**Правила № 10 ООН (электромагнитная совместимость)**

### **Предложение по исправлению к поправкам серии 06 к Правилам № 10 ООН (электромагнитная совместимость)**

**Представлено экспертами от неофициальной рабочей группы  
по электромагнитной совместимости\***

Образец А

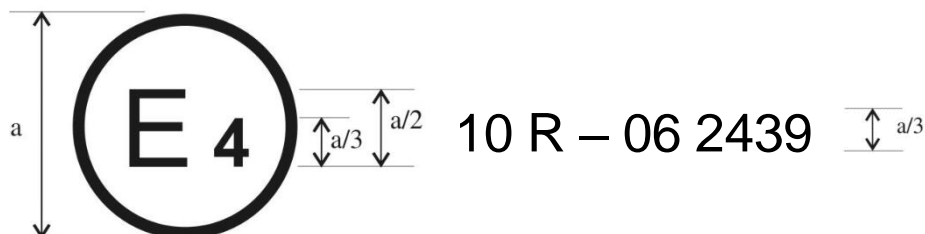
$a = 6 \text{ мм}$  **мин**

Приведенный выше знак официального утверждения, проставленный на транспортном средстве или ЭСУ, указывает, что данный тип транспортного средства официально утвержден в Нидерландах (E 4) в отношении электромагнитной совместимости на основании Правил № 10 под номером официального утверждения ~~065~~ 2439. Номер официального утверждения указывает на то, что официальное утверждение было предоставлено в соответствии с требованиями Правил № 10 с внесенными в них поправками серии 06».

1. В приложении 1 в первом примере маркировки после «a = 6 мм» пропущено сокращение «мин», как в образце В. В тексте также исправлен номер официального утверждения.
  2. В приложениях 4 и 6 (пункты 2.3.3 и 2.4.4) ссылки на рисунки являются неверными и требуют изменения. Также следует добавить недостающий текст в конце второго абзаца в пункте 2.4.4.
-
